海翼·文璟院

14#楼

14#楼更改图三

14A03

①

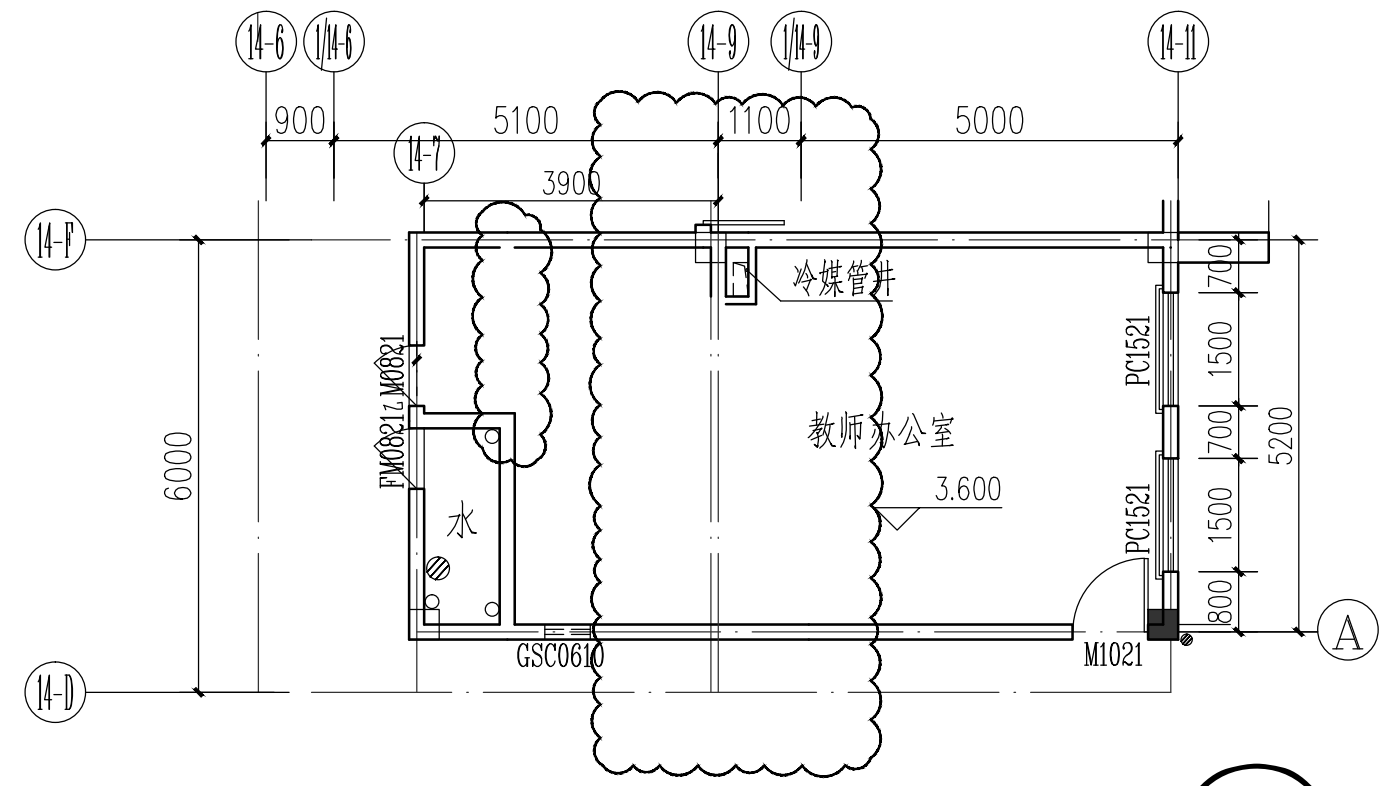
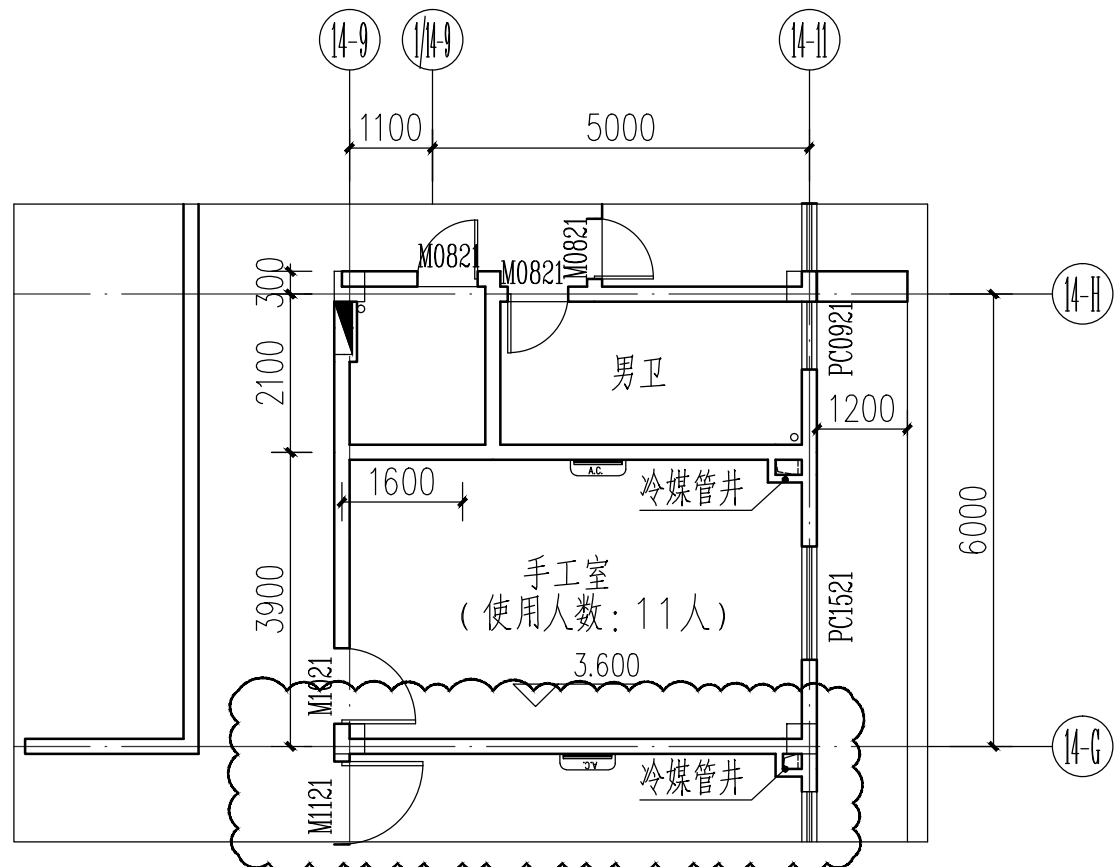
14#楼二层14-D轴交14-9轴, 14-G轴交14-9轴开门取消,  
D-F轴墙体取消, 三层参照执行。

②

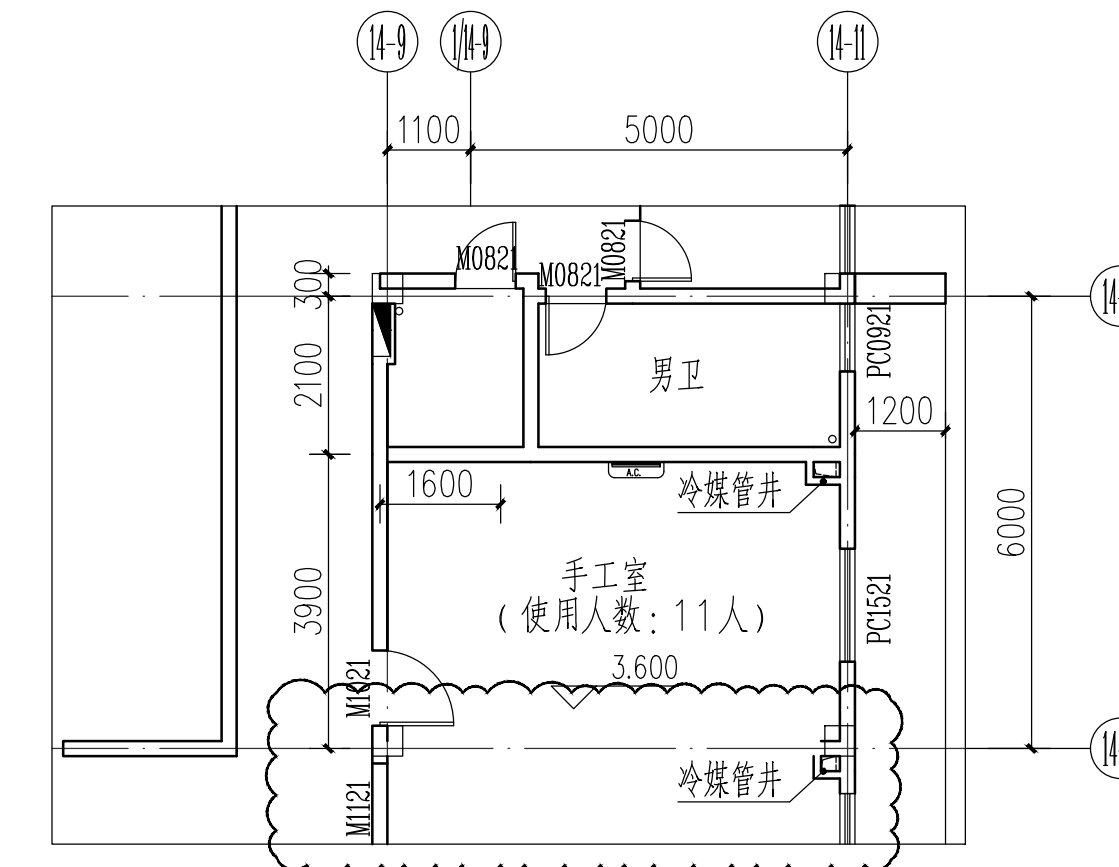
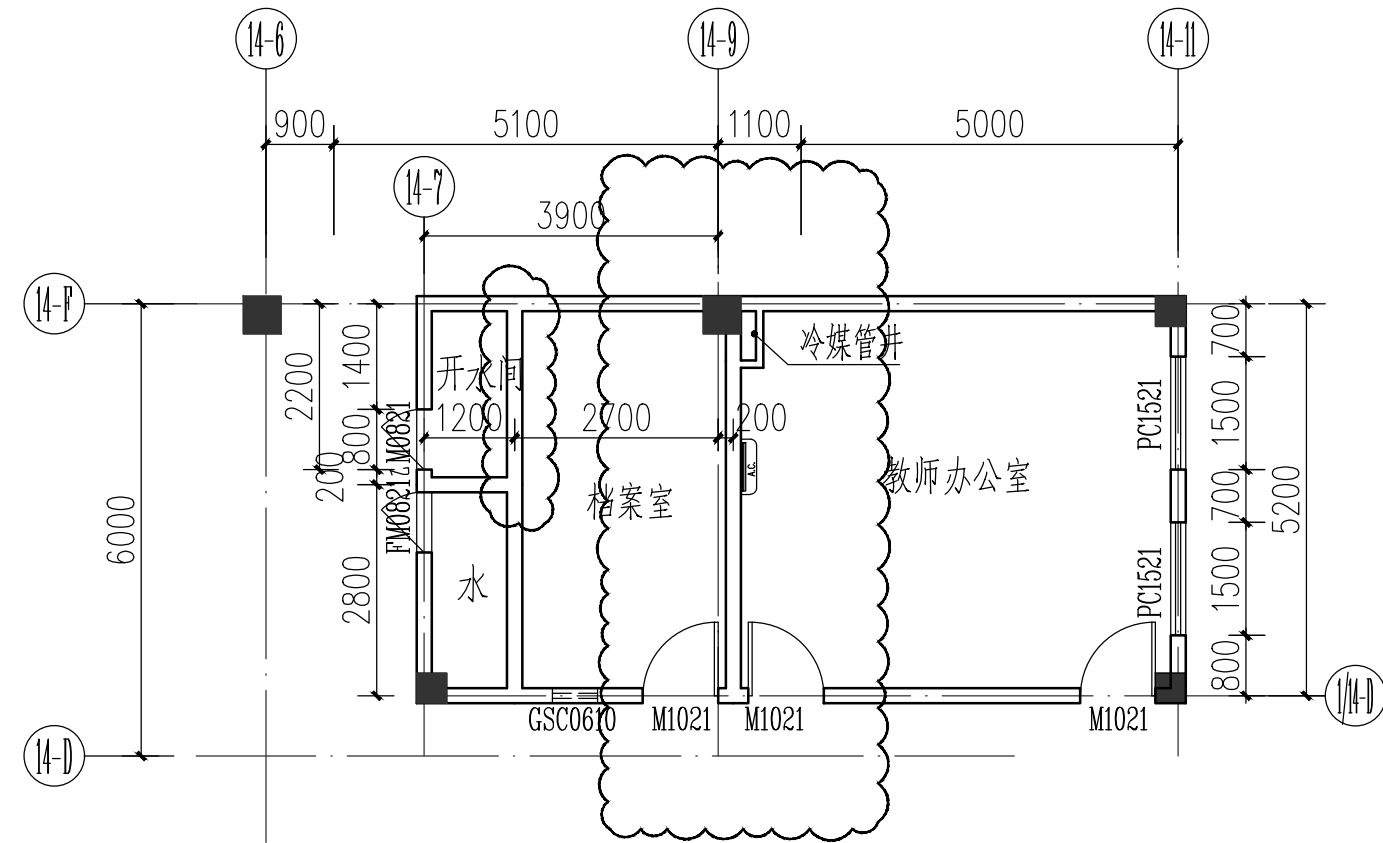
14#楼二层9~11轴交G轴处墙体取消, 9轴交G轴南侧门取消。

③

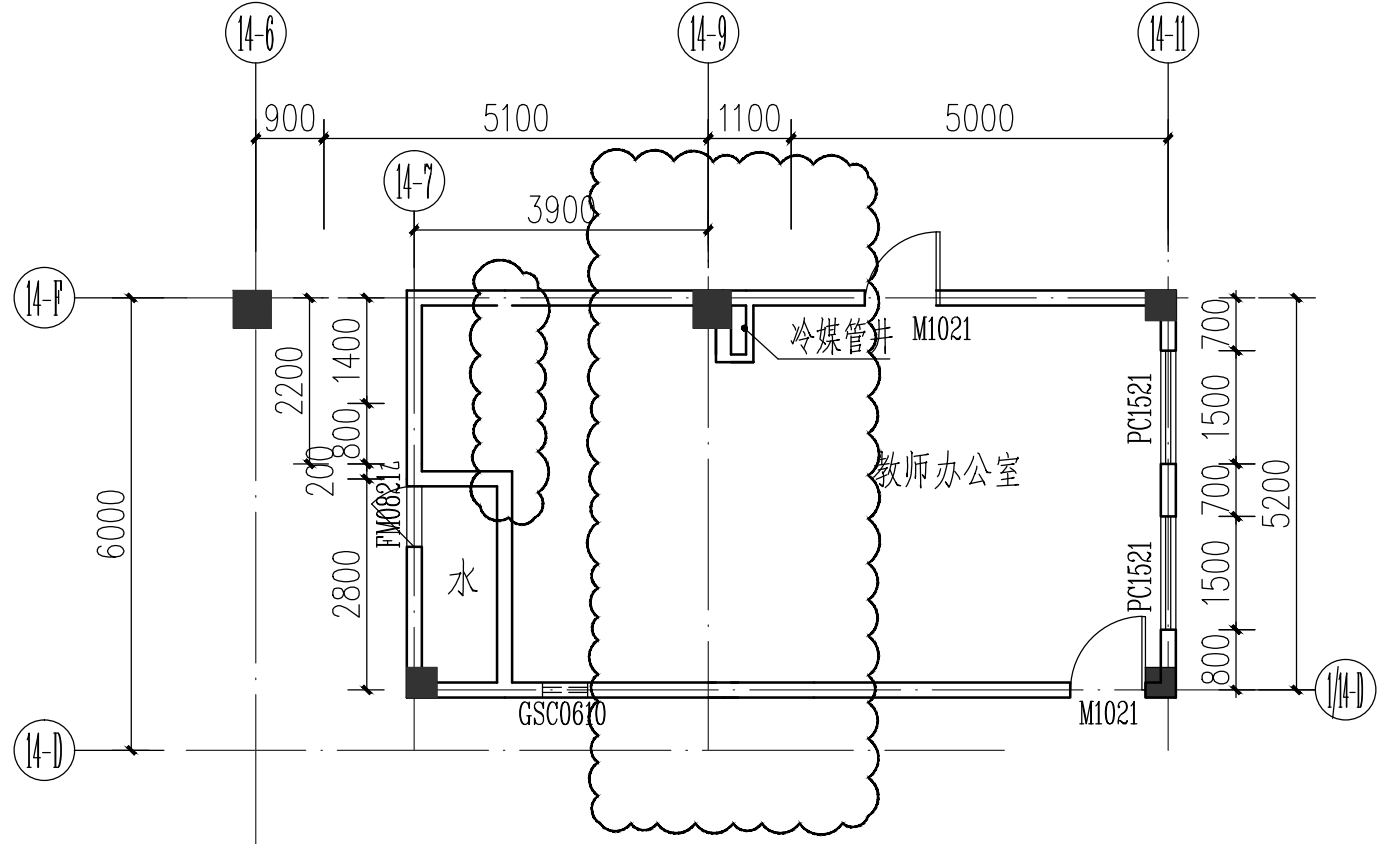
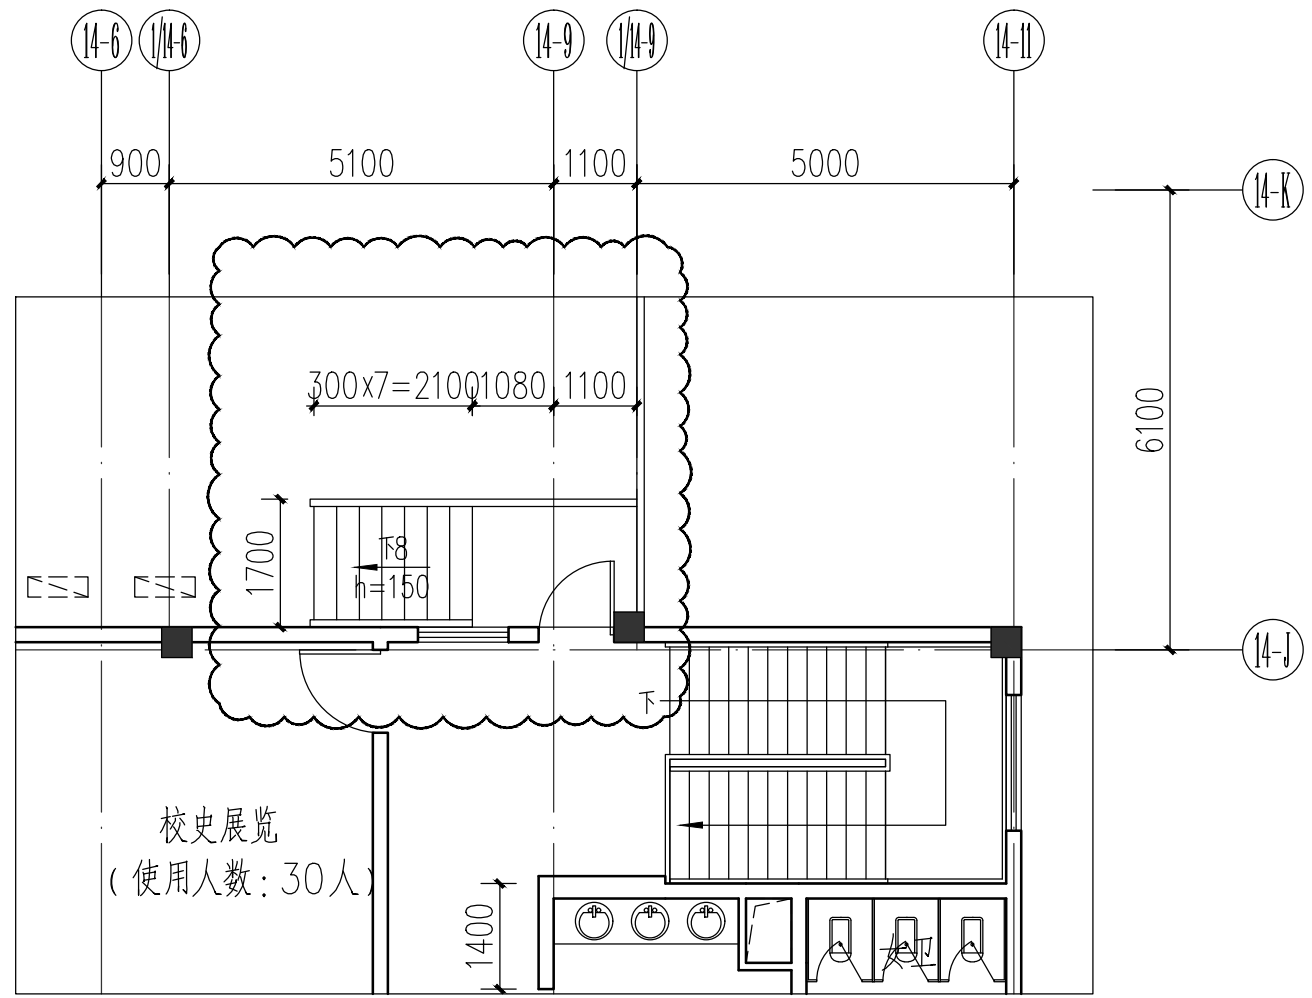
14#楼一层14-D~14-F轴交1/14-6~1/14-9轴, 内部隔墙取消,  
开门位置调整, 详见附图014;

④

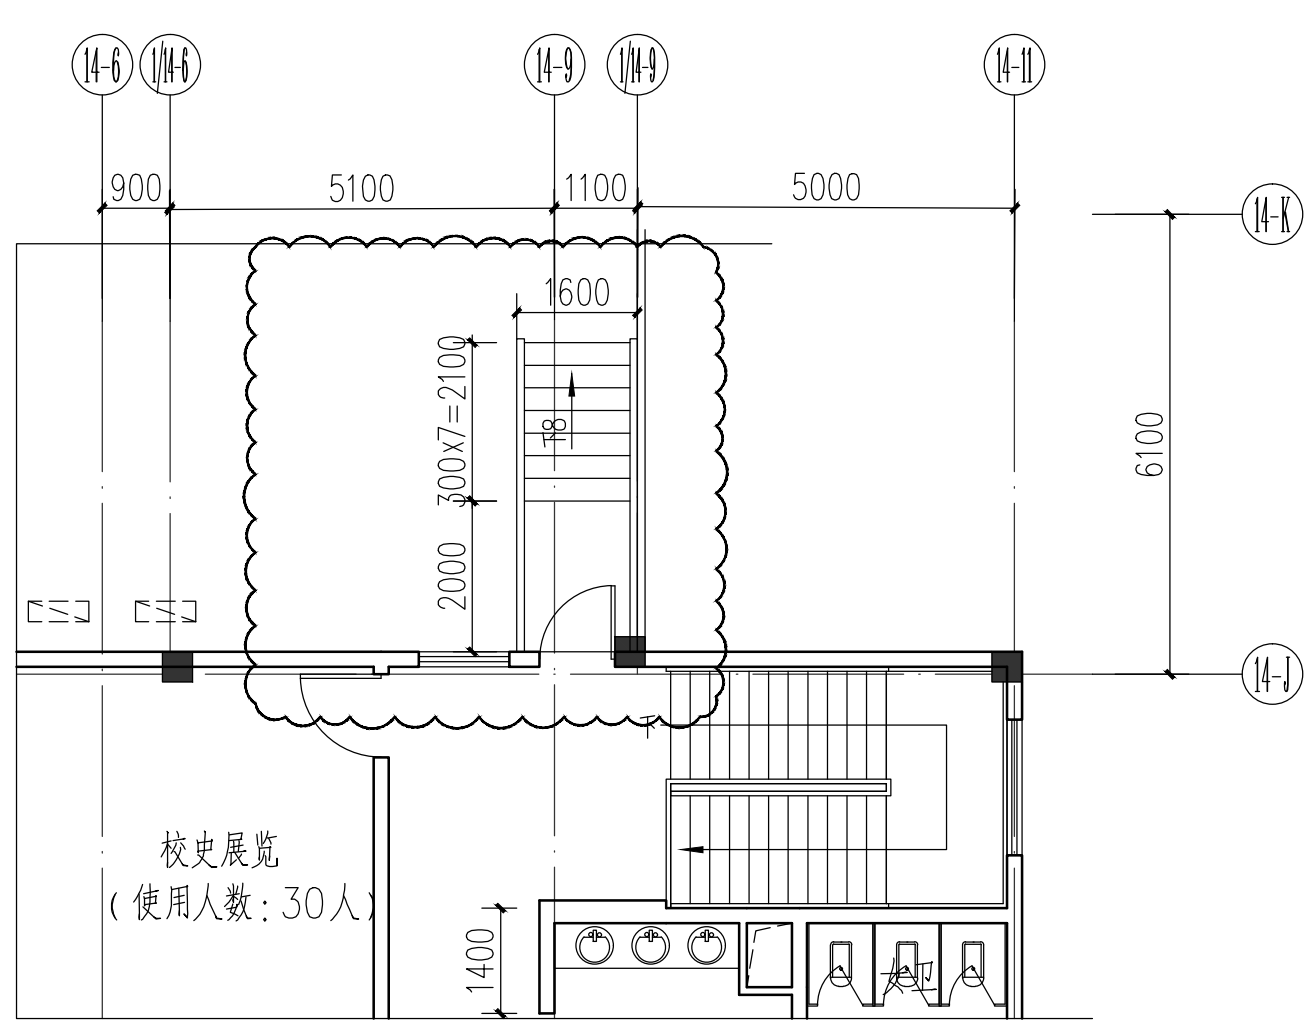
14#楼四层9交J轴楼梯方向调整。

⑤

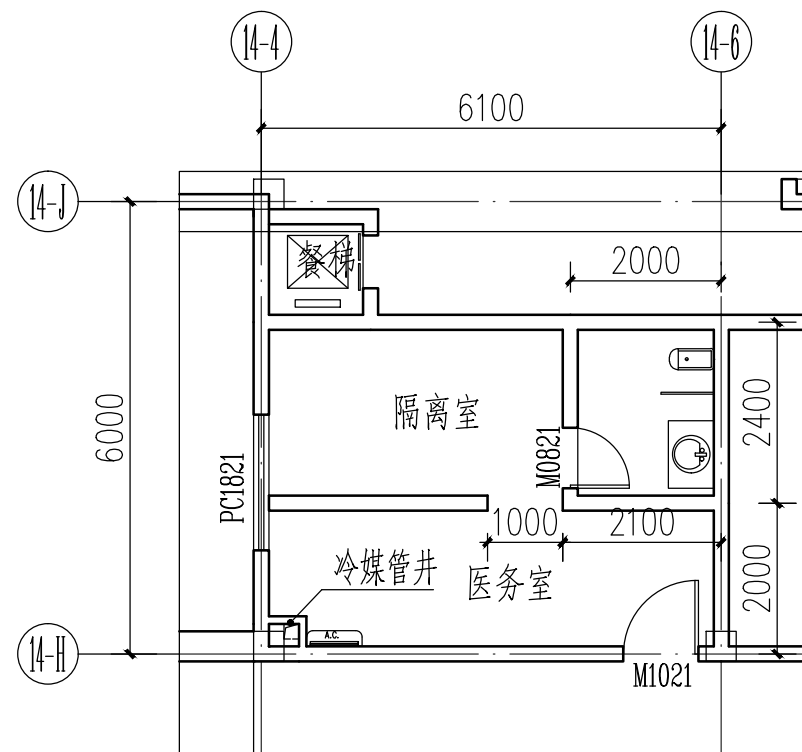
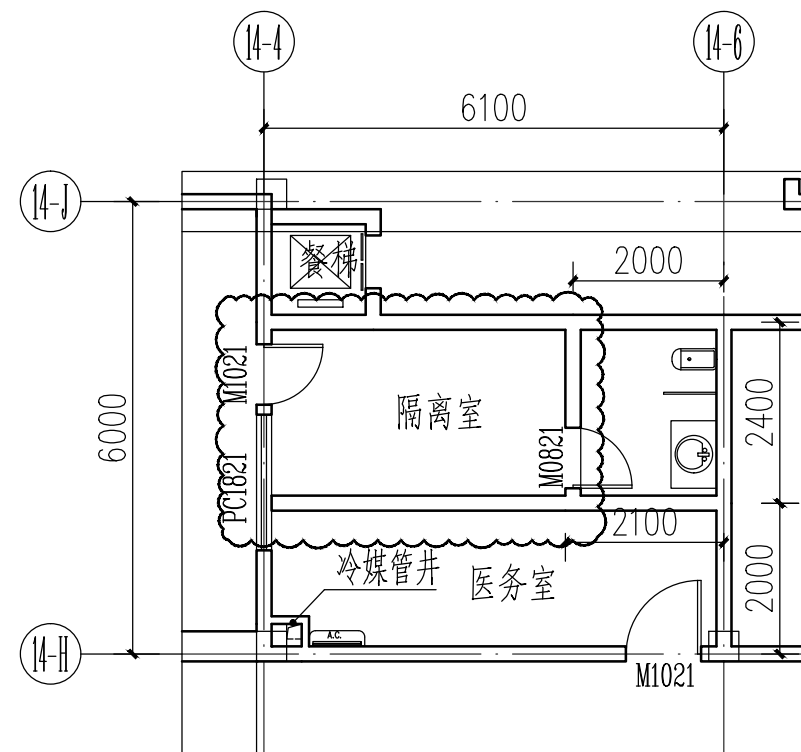
14#楼一层隔离室开门位置调整;
